三亚崖州湾  
南繁科技城幼儿园  
幼儿园小学项目  
1号楼

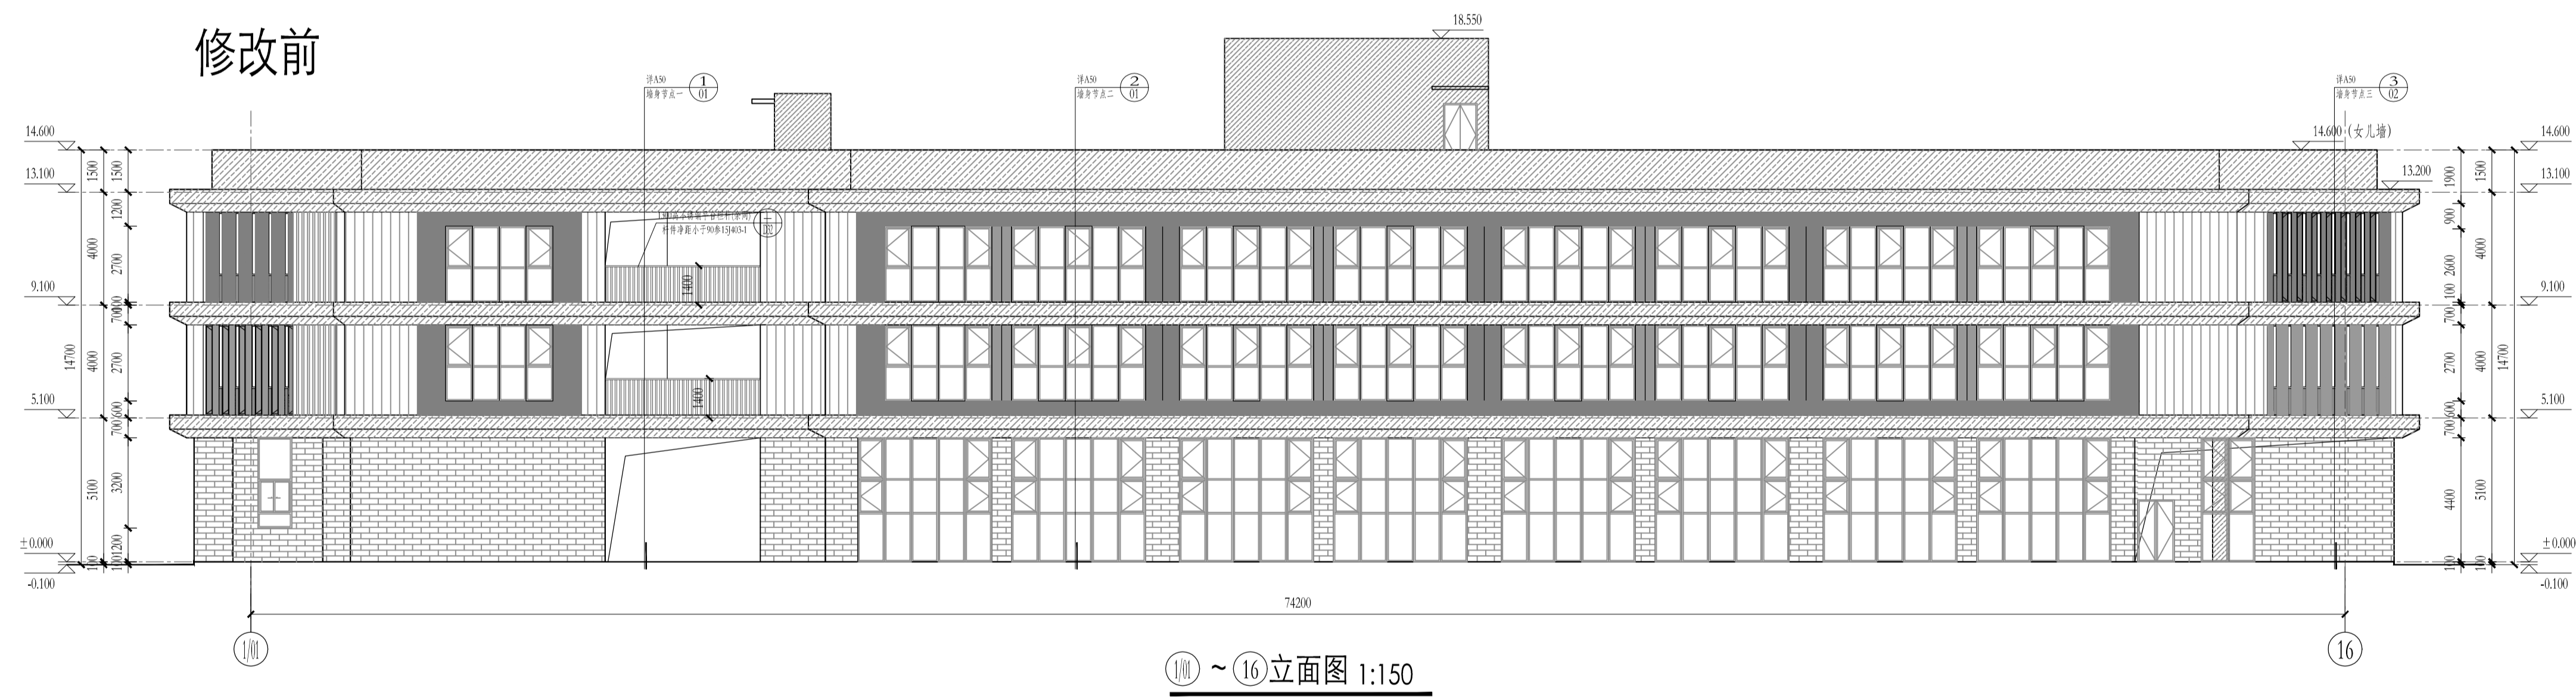
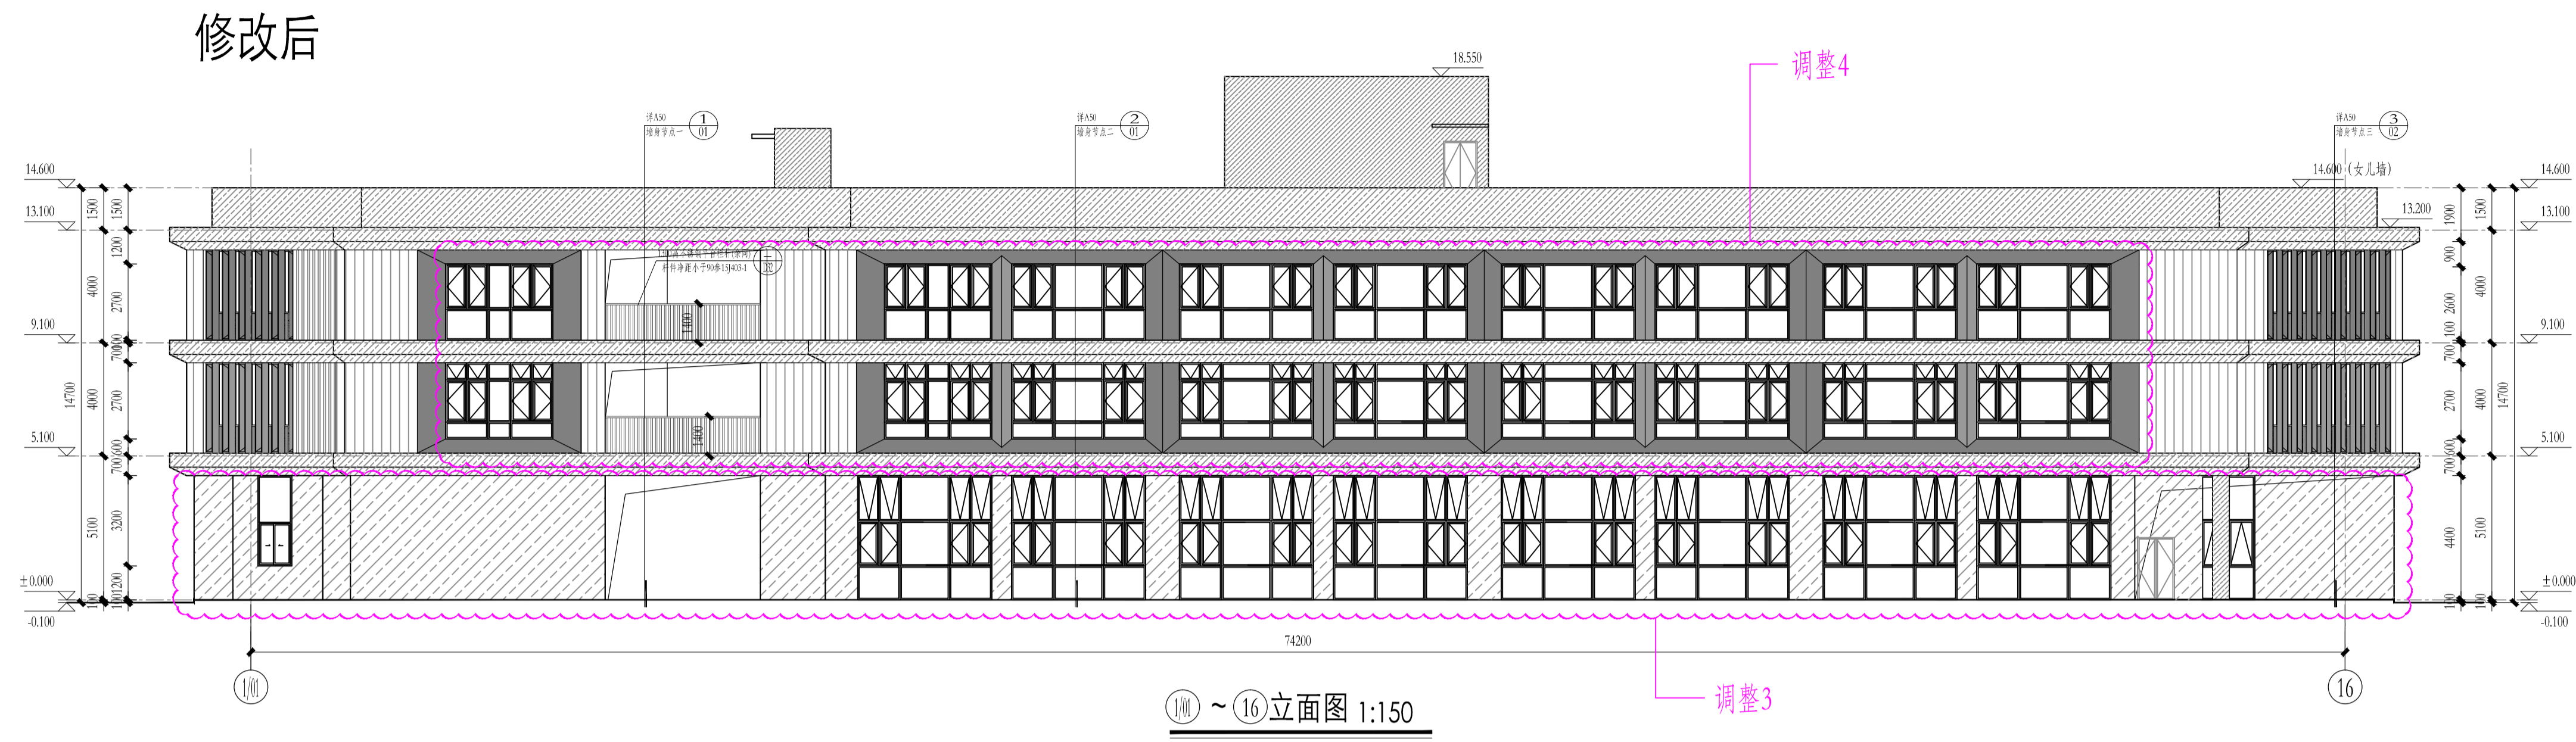
修改内容:

3.调整首层外立面材质: 由面砖修改为同色质感涂料;

4.调整活动室兼寝室窗等的开启扇分隔

5.调整靠室外走廊房间外窗高度: 一层由3.2米改为2.5米, 二层、三层由2.1米修改为1.45米

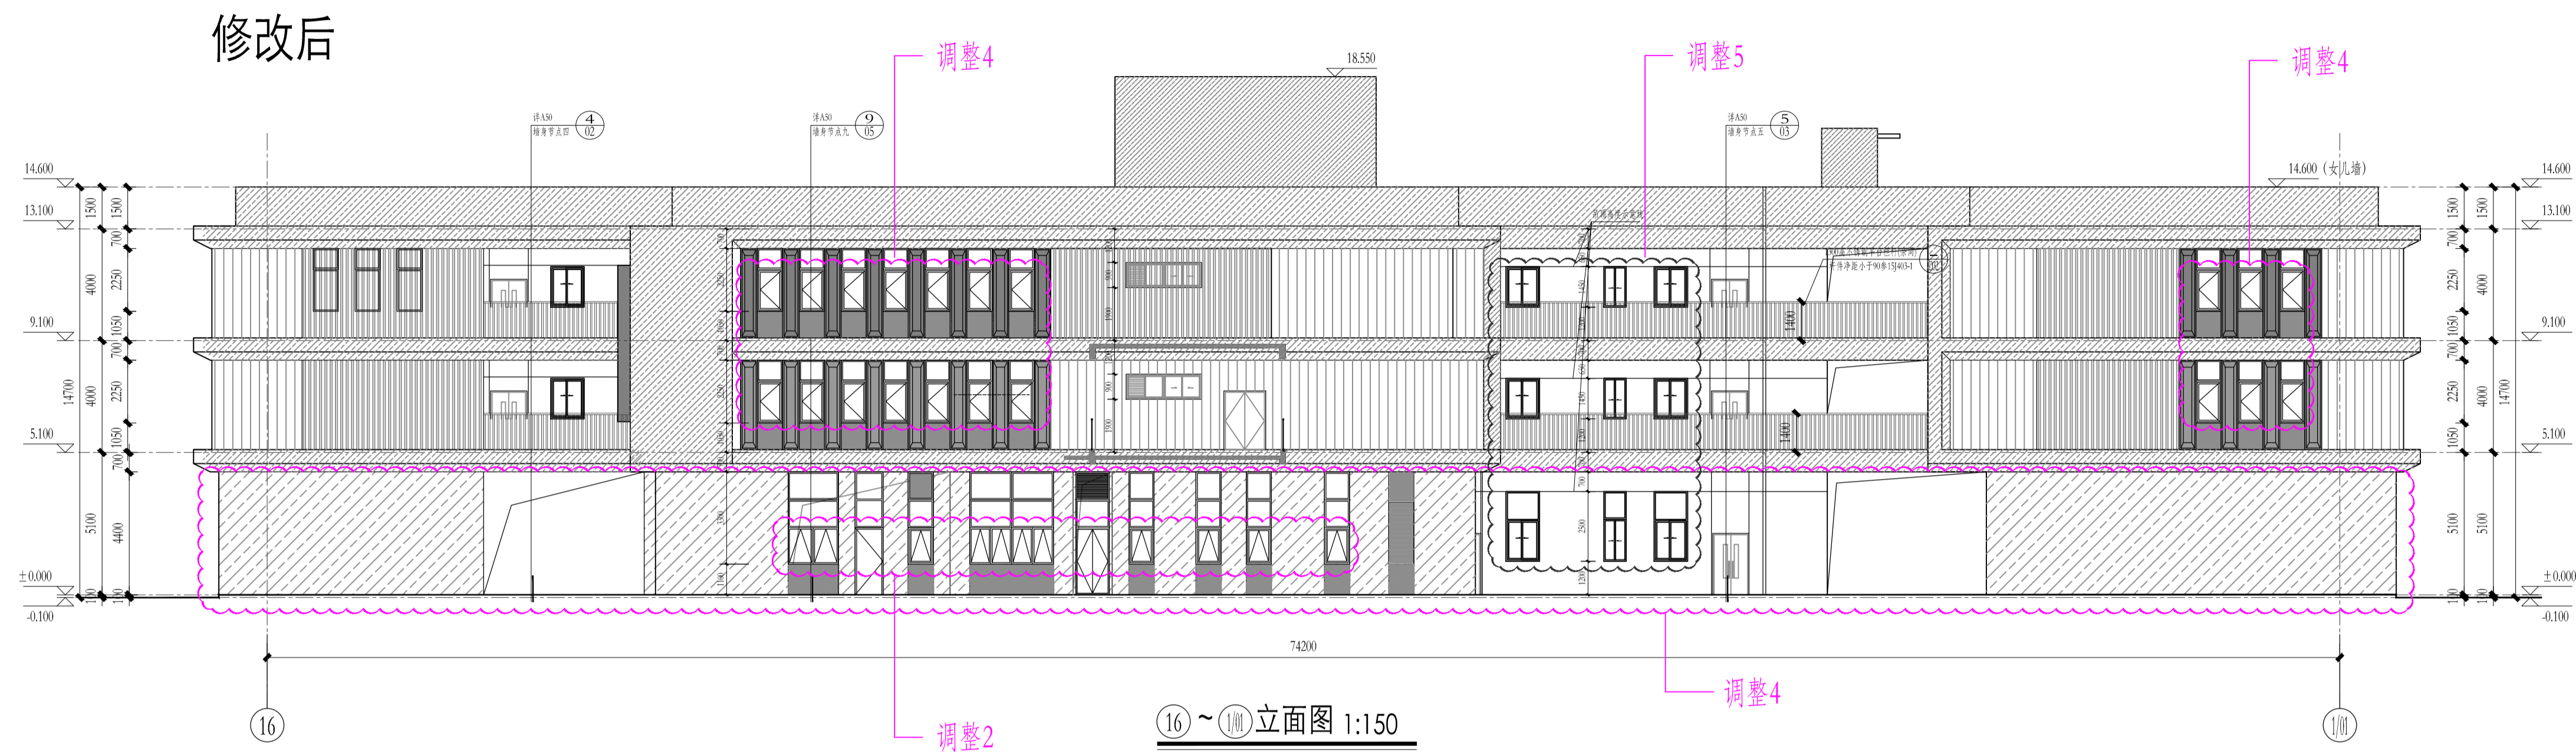
- 3.调整首层外立面材质：由面砖修改为同色质感涂料；
- 4.调整活动室兼寝室窗等的开启扇分隔

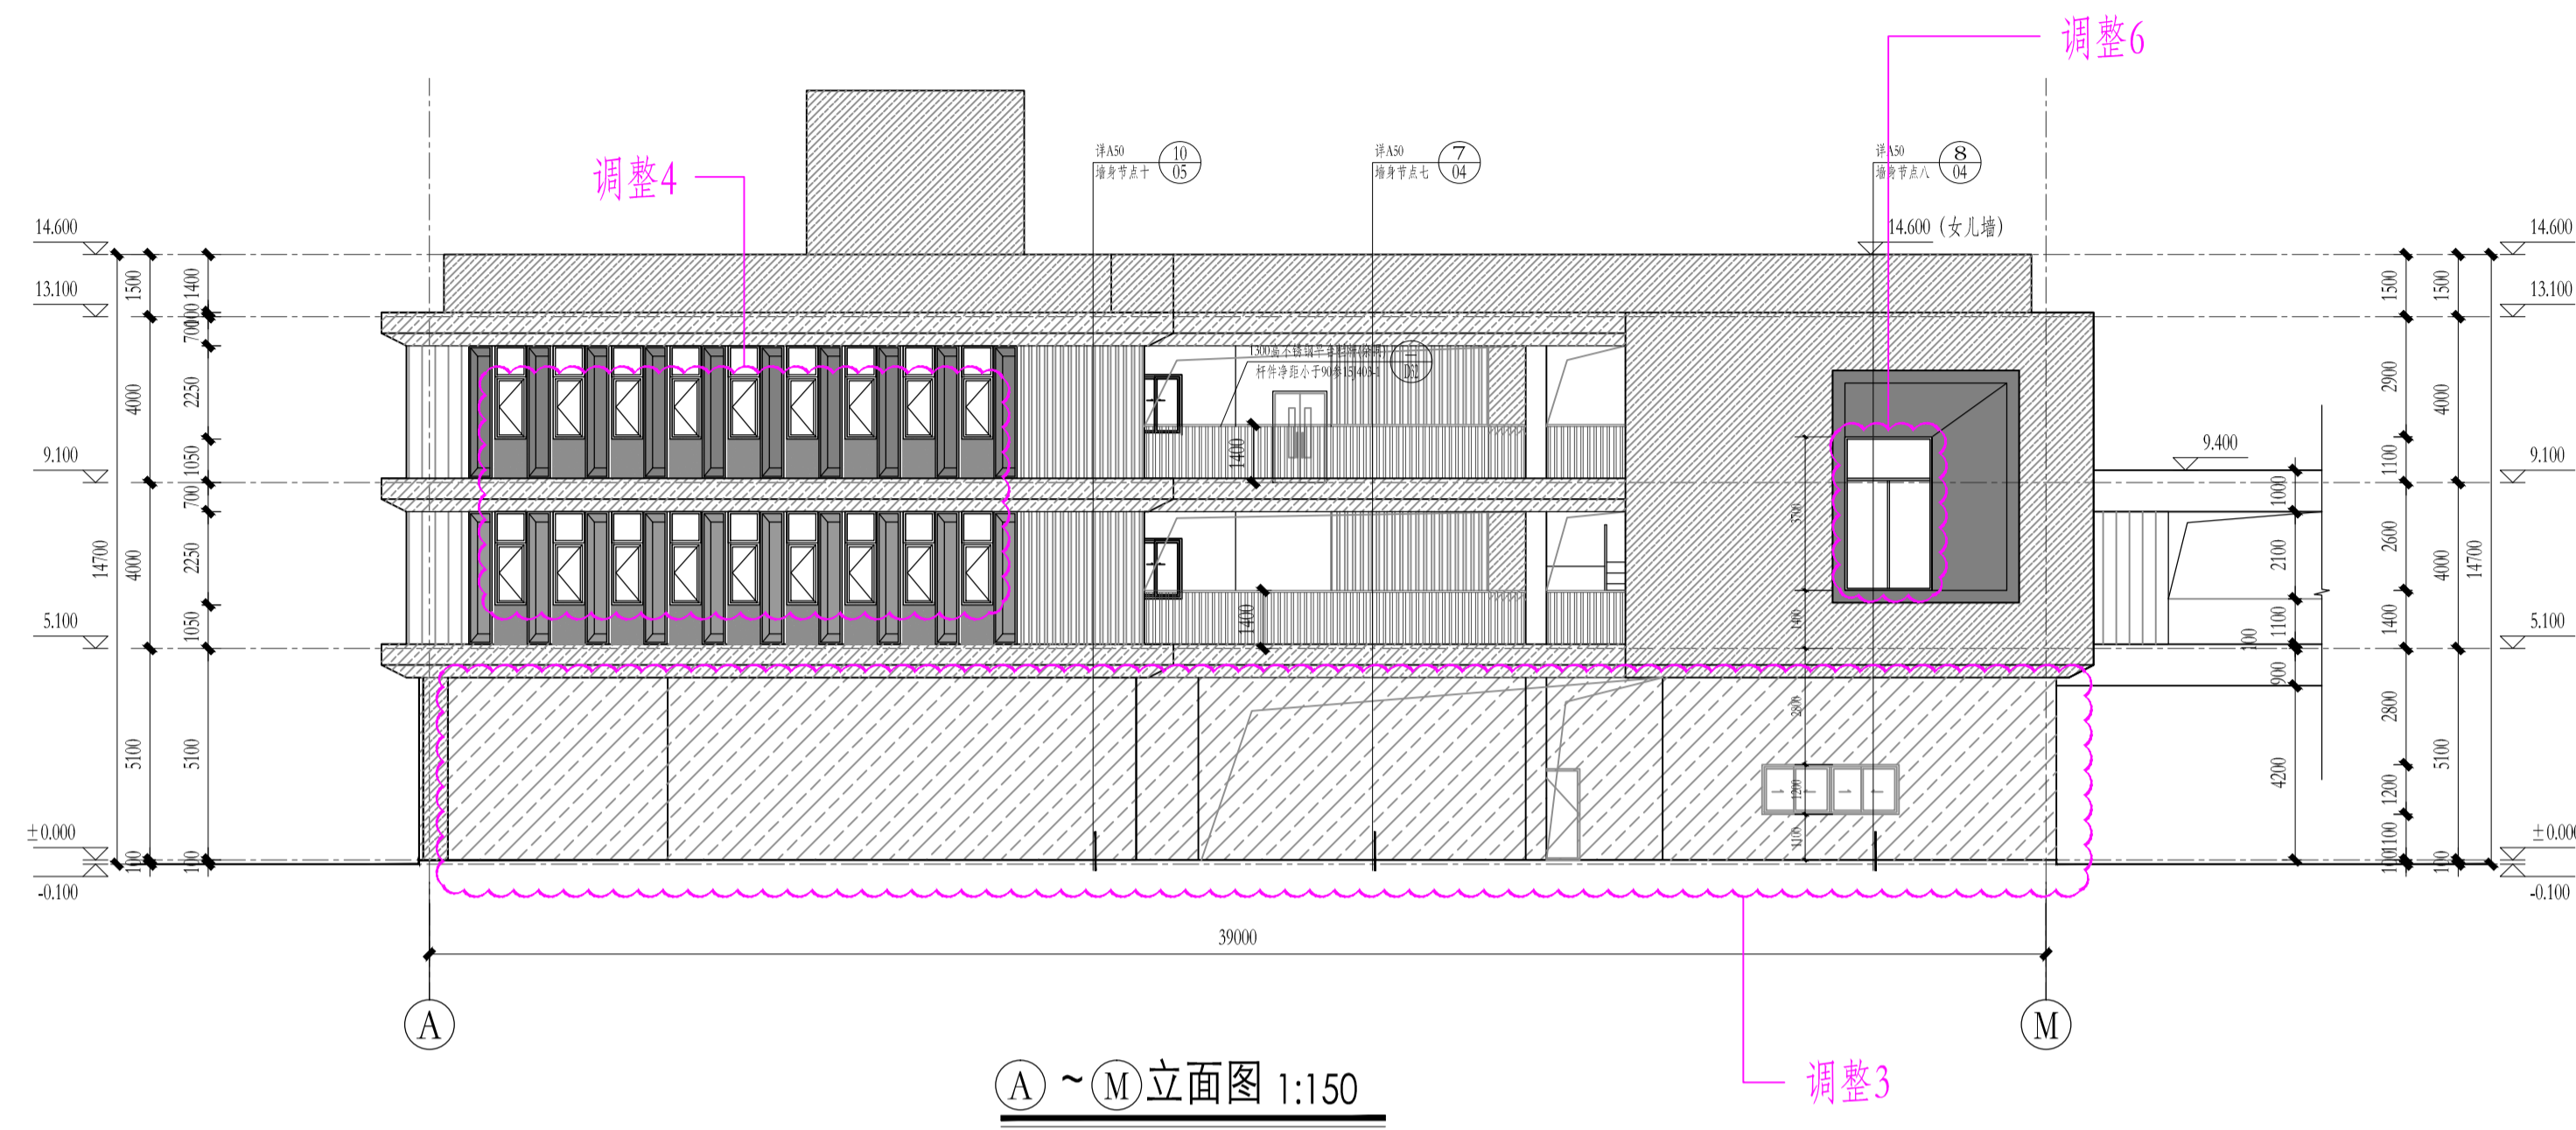
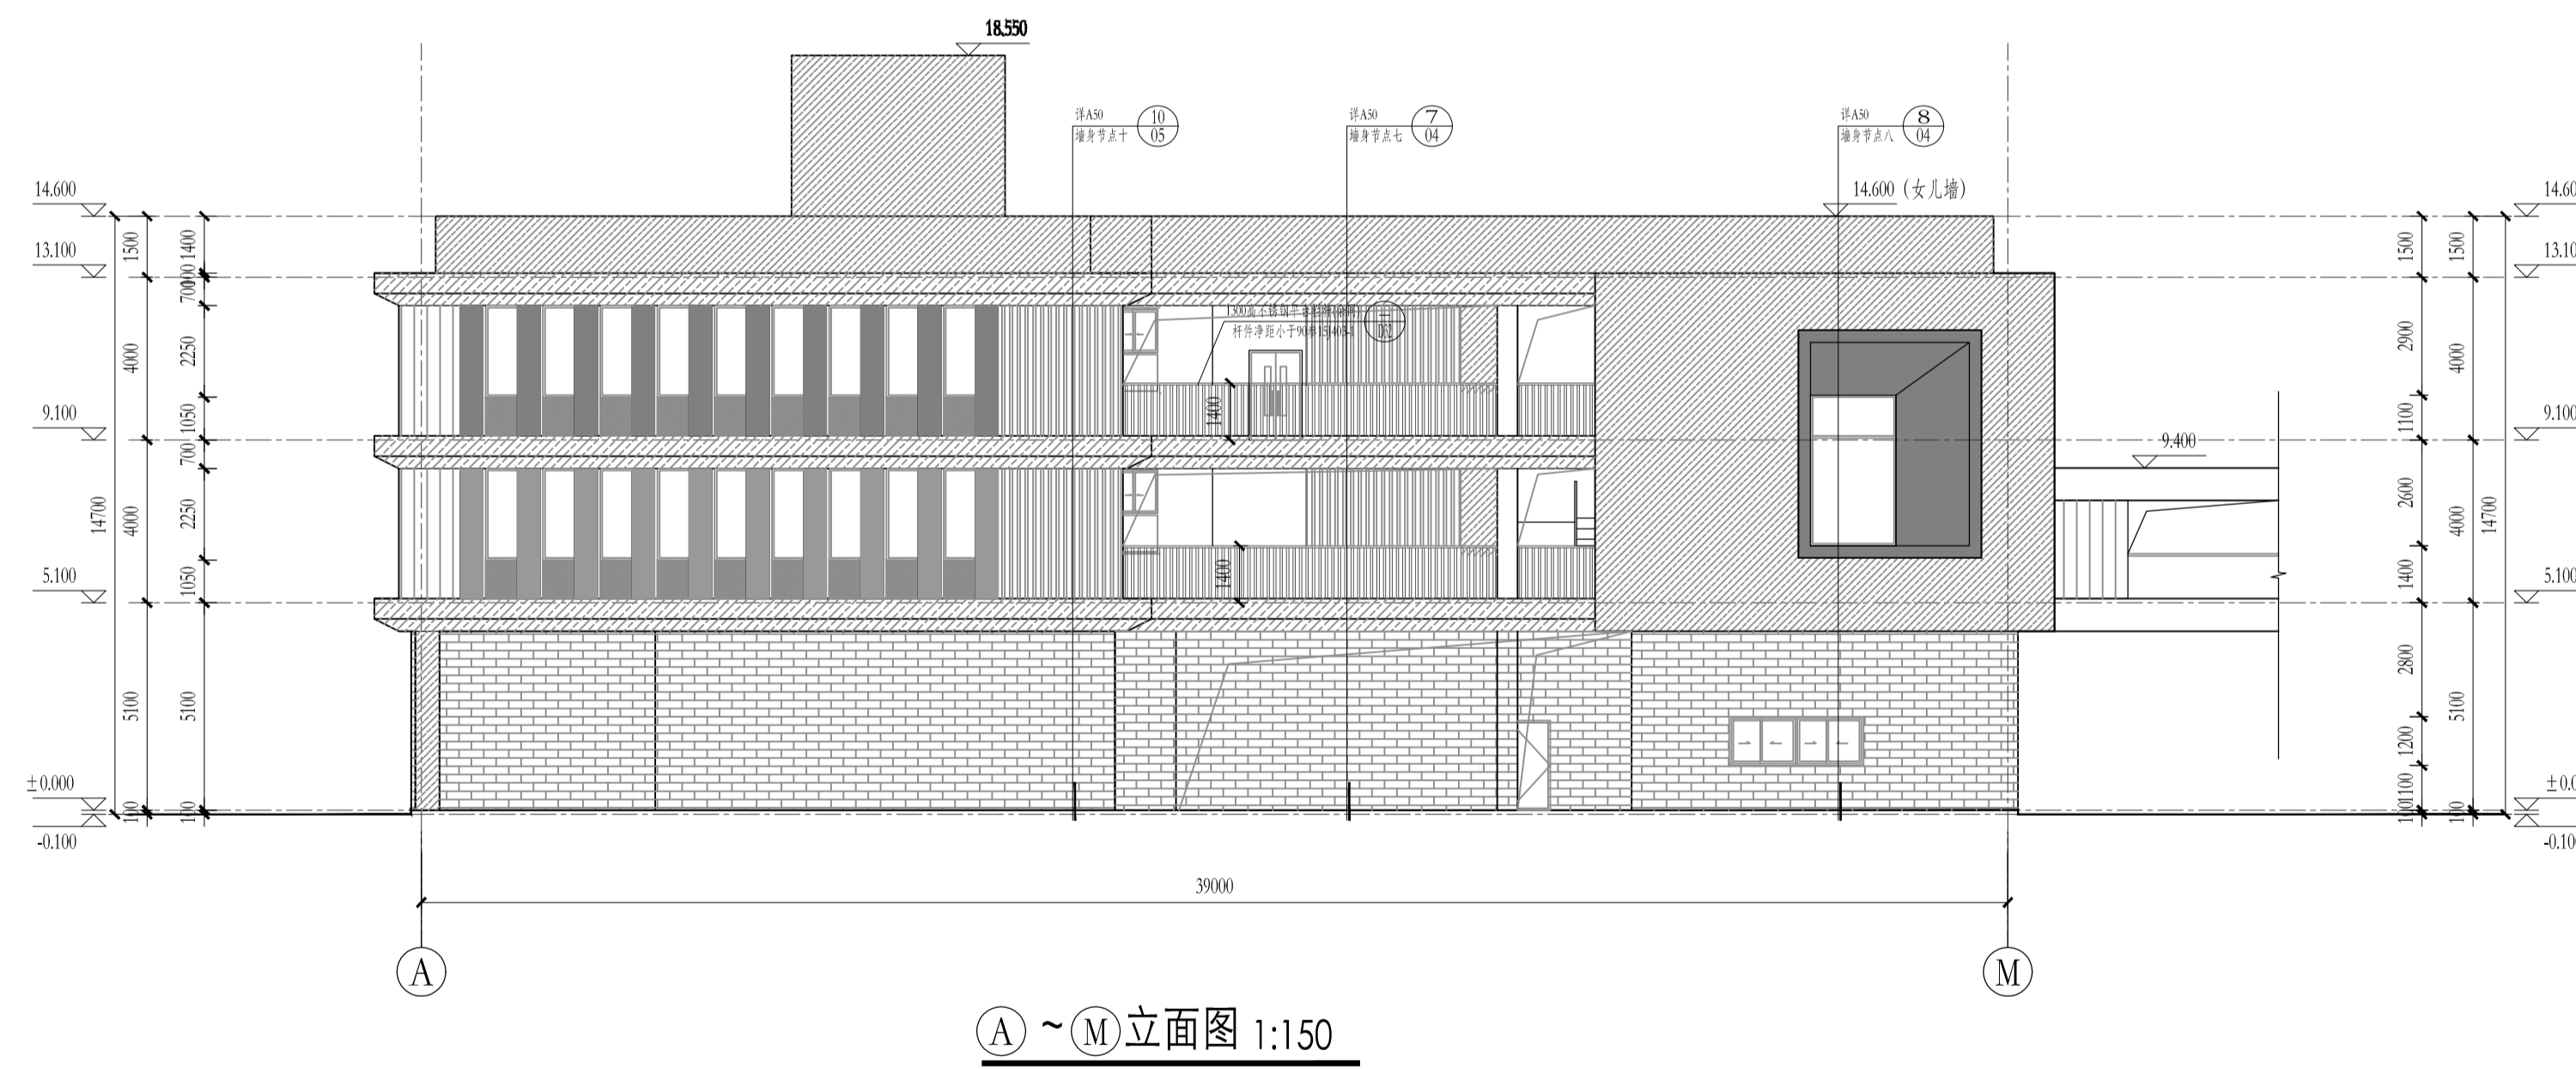
3.调整首层外立面材质: 由面砖修改为同色质感涂料;

4.调整活动室兼寝室窗等的开启扇分隔

5.调整靠室外走廊房间外窗高度: 一层由3.2米改为2.5米, 二层、三层由2.1米修改为1.45米
